Oggetto: Controdeduzioni al documento “Approfondimenti” di ENAC/Aertre -Ottobre 2018-.

Nota: nella pagina 7 del documento ENAC/AerTre denominato Approfondimenti viene scritto:

# ALLEGATO A 9

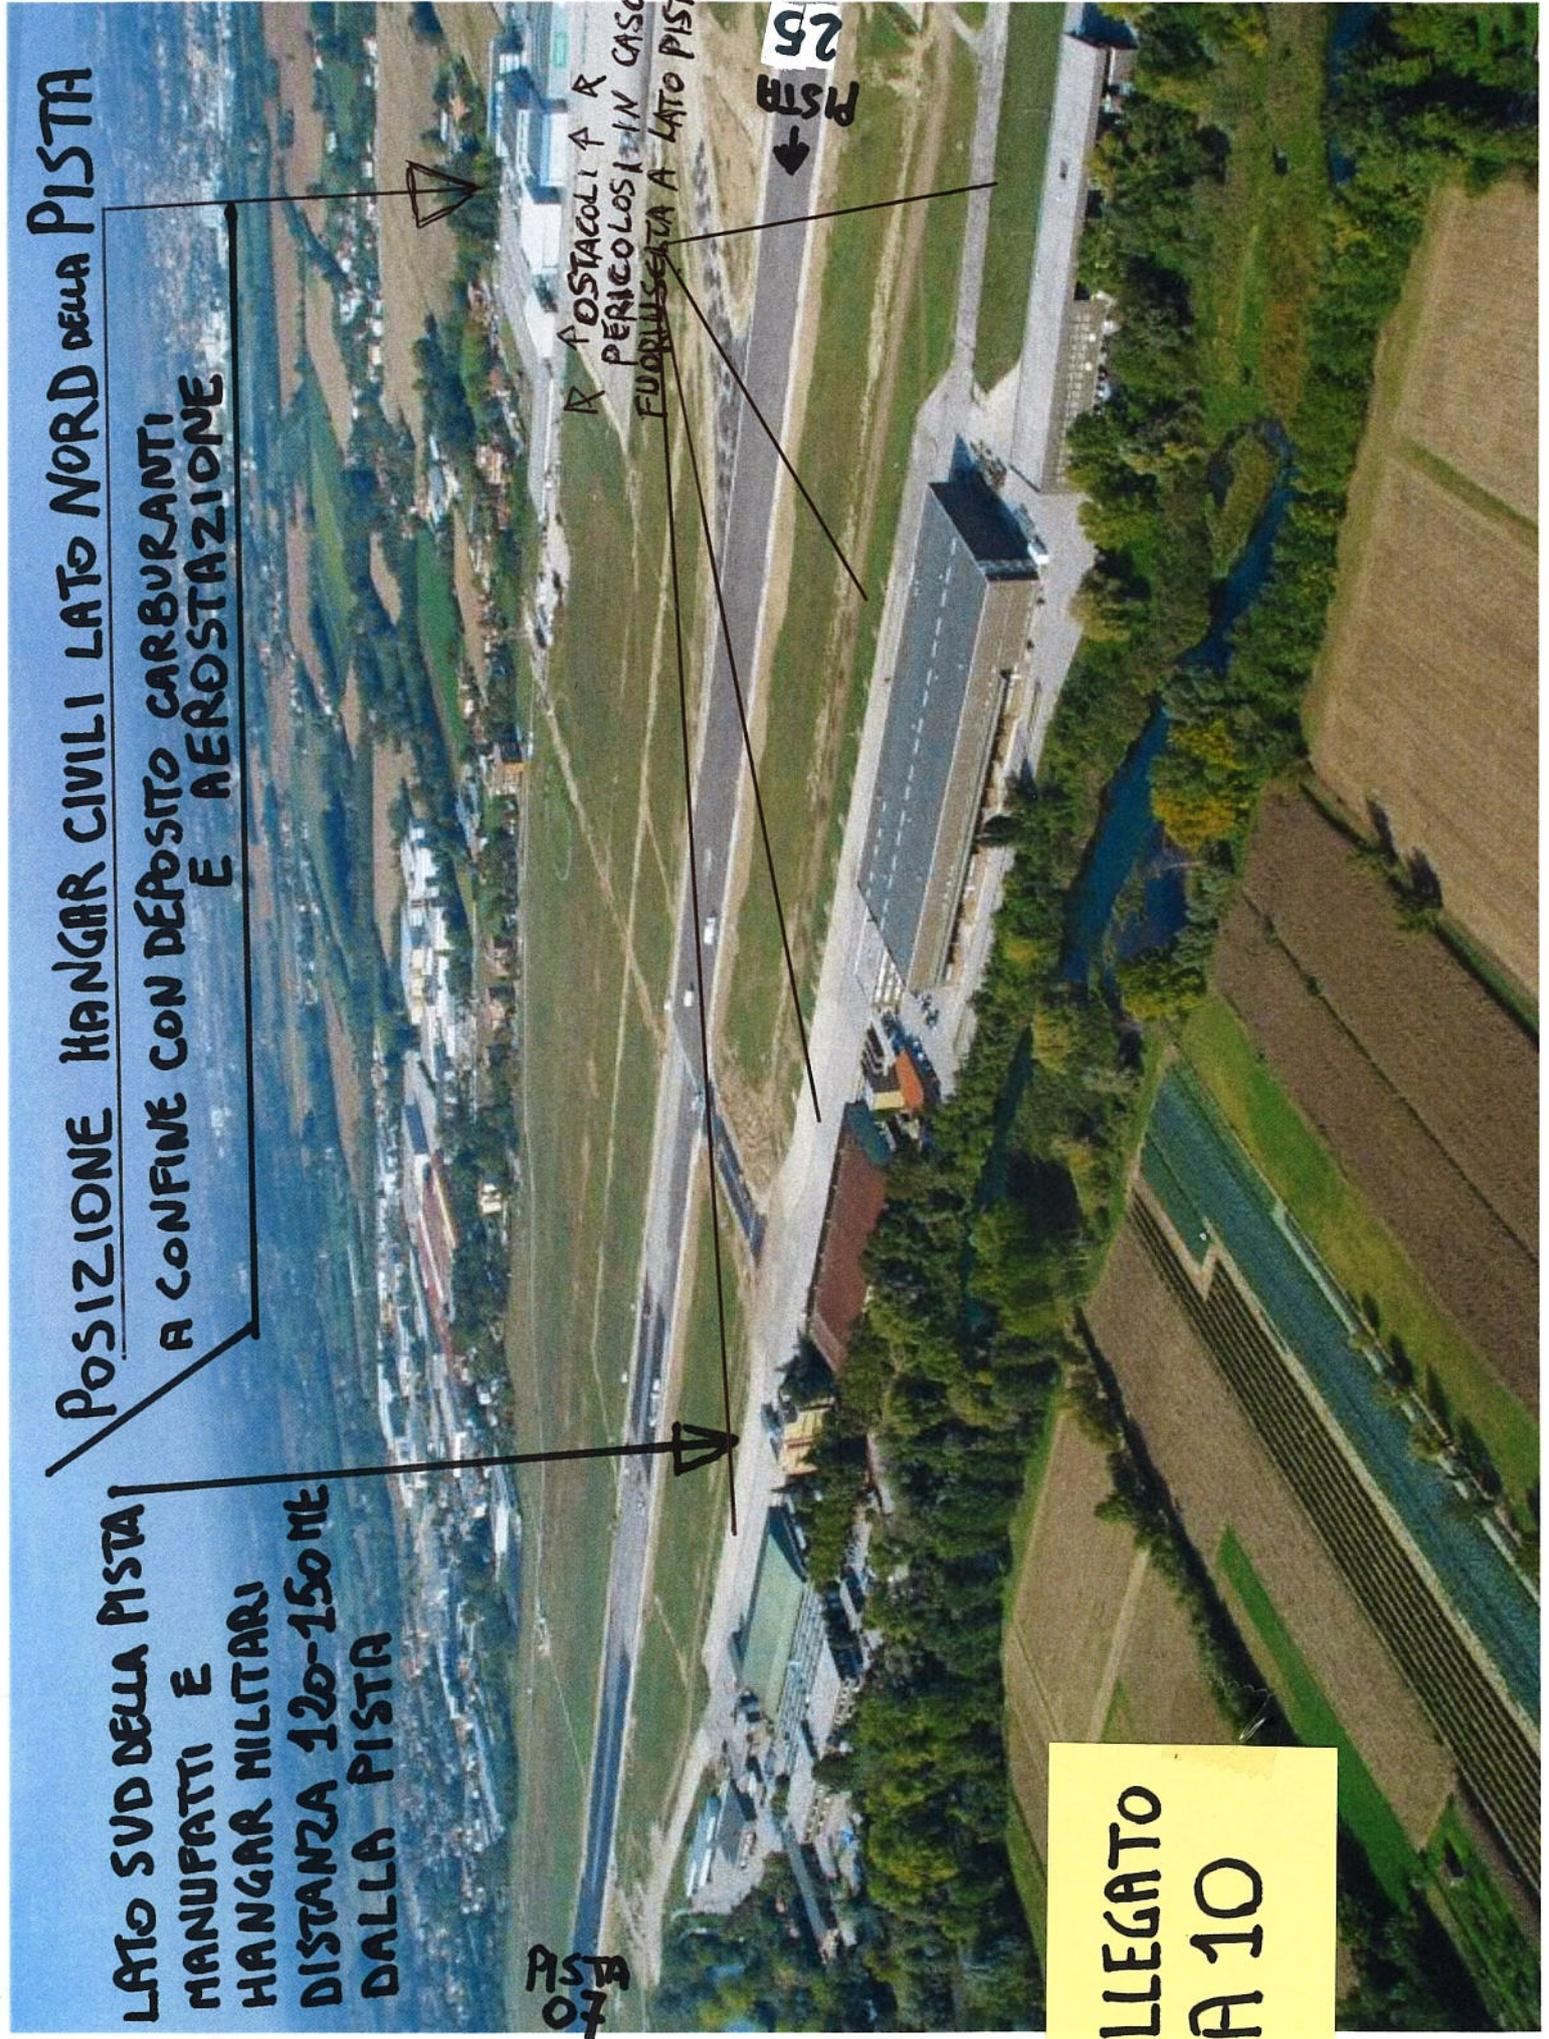
O STACCO ALBERI A 150 ME  
DALL'INIZIO PISTA CHE SFORNO LA PENDENZA DI 1,20%  
PREVISTA NELLA CARTA DEGLI OSTACOLI CON LIMITAZIONI OPERATIVE.  
RIPORTATI IN AIR ITALIA AD2 LIPH 3-1

LATO SUD DELLA PISTA  
HANGAR MILITARI  
DISTANZA 120-150 METRE  
DALLA PISTA

↑ POSTACOLI ↑  
PERICOLOSI IN CASO DI  
FUORIPISTA A LATO PISTA

# ALLEGATO A 12

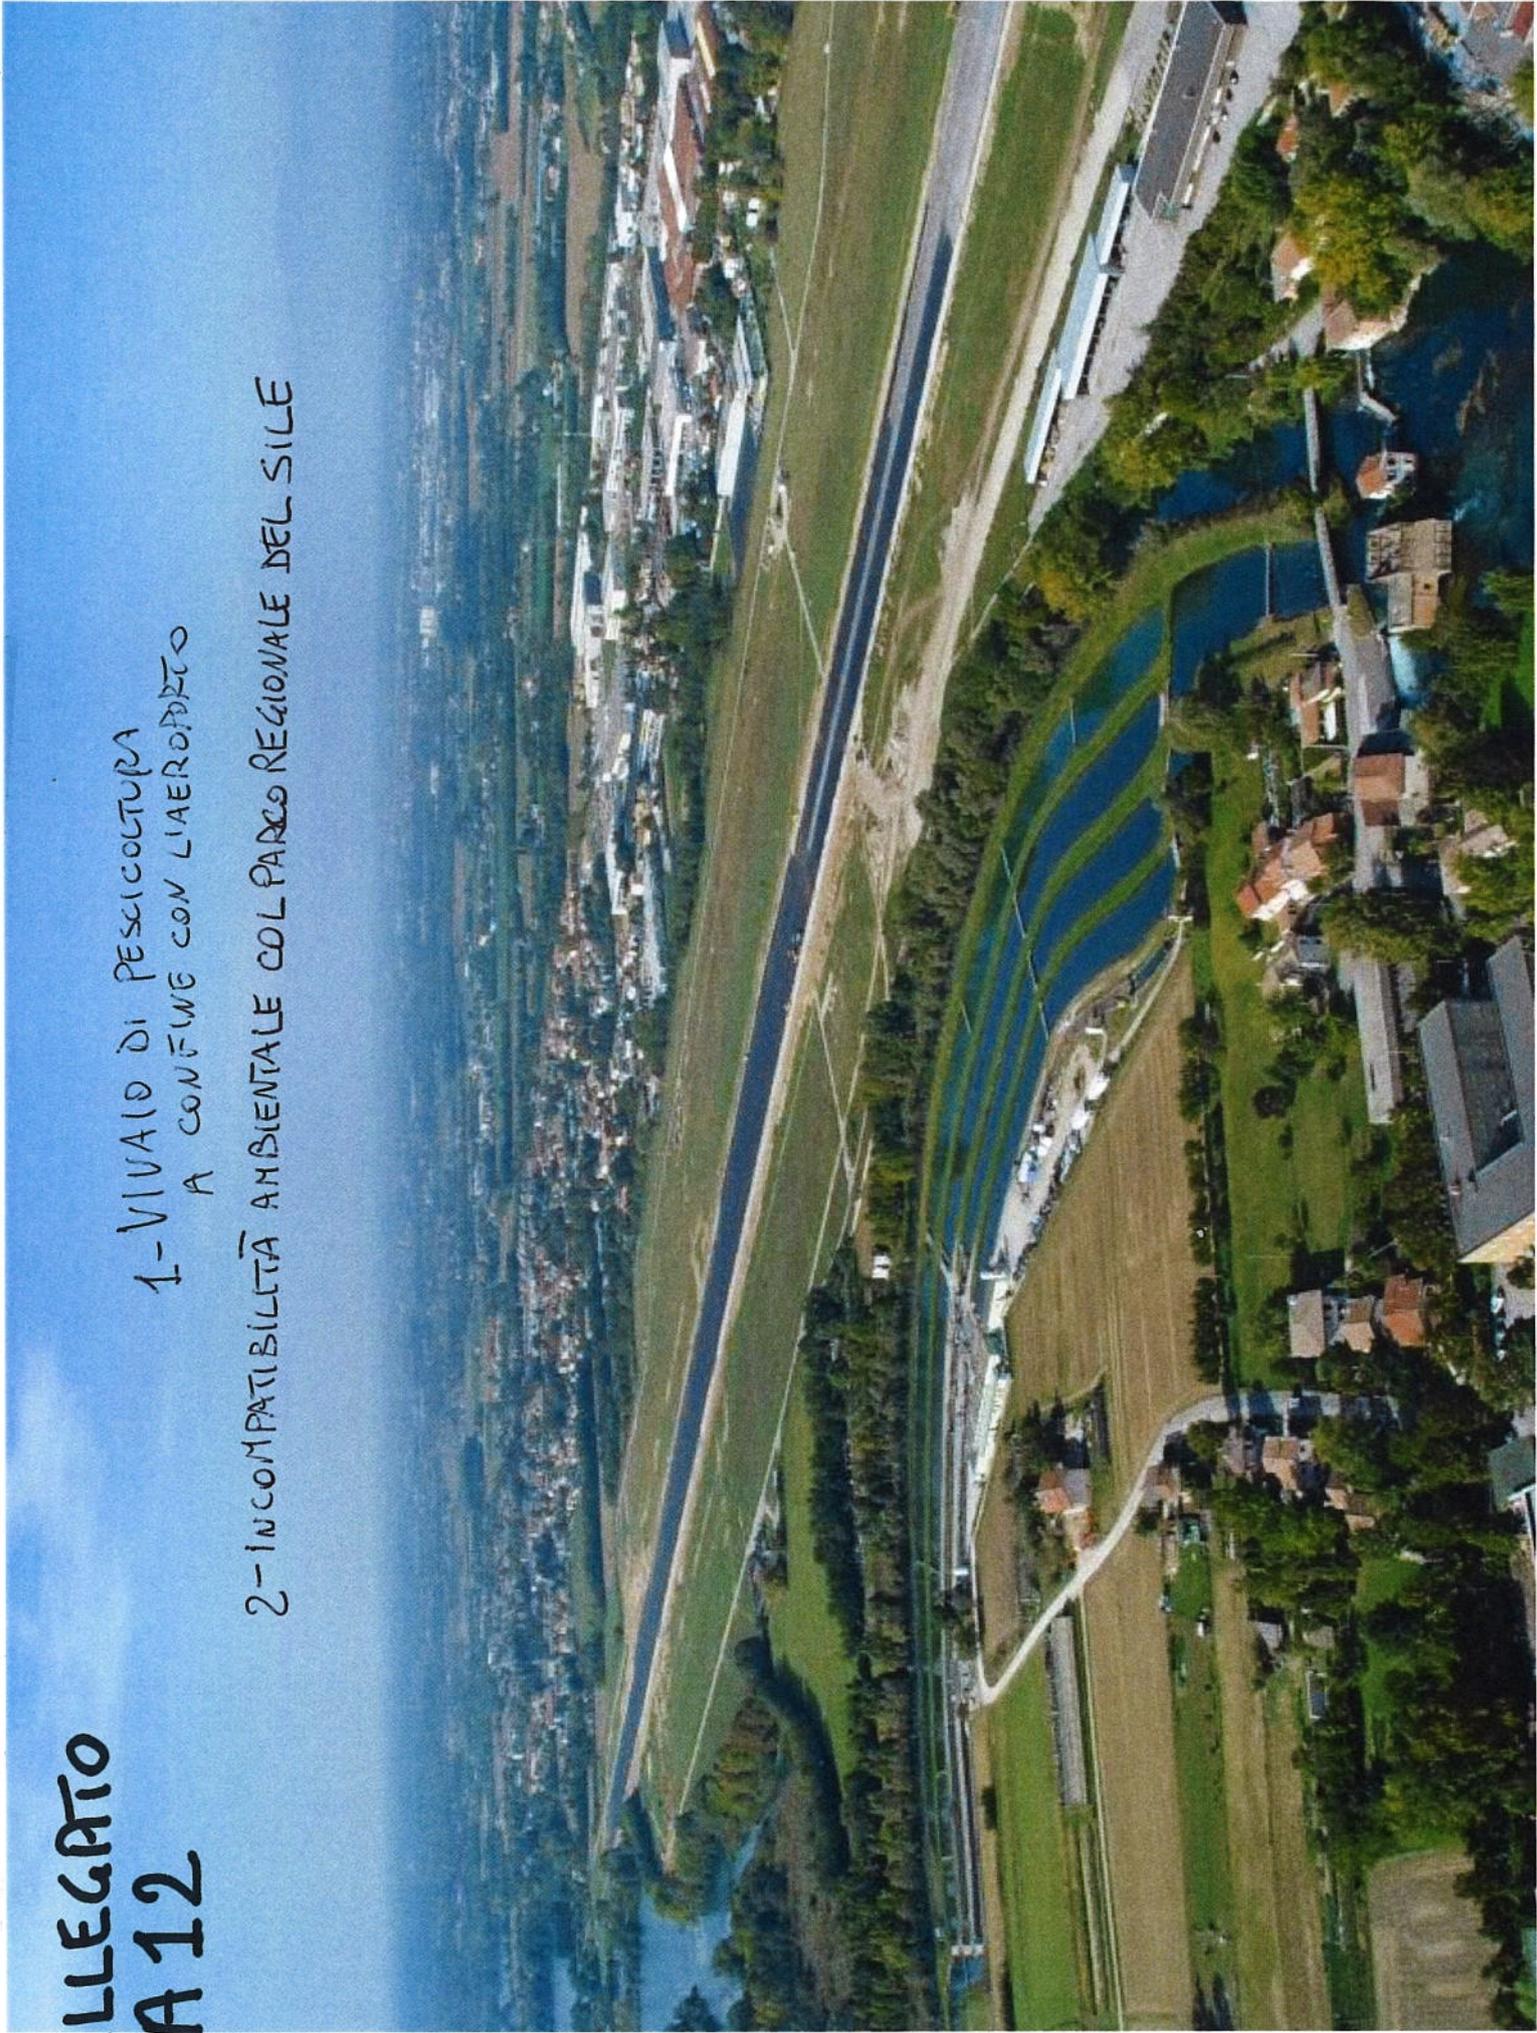
1- VIVAI DI PESCIOLTURA  
A CONFINE CON L'AEROPORTO

2- INCOMPATIBILITÀ AMBIENTALE COL PARCO REGIONALE DEL SILE

LE ALBERATURE PER  
OLTRE META DELLA LORO  
ALTEZZA 5 FERRANO I  
LIMITI MASSIMI DEL  
PIANO OSTACOLI RIPORTATI  
IN A.I.P ITALIA AD2  
LIPH 3.1
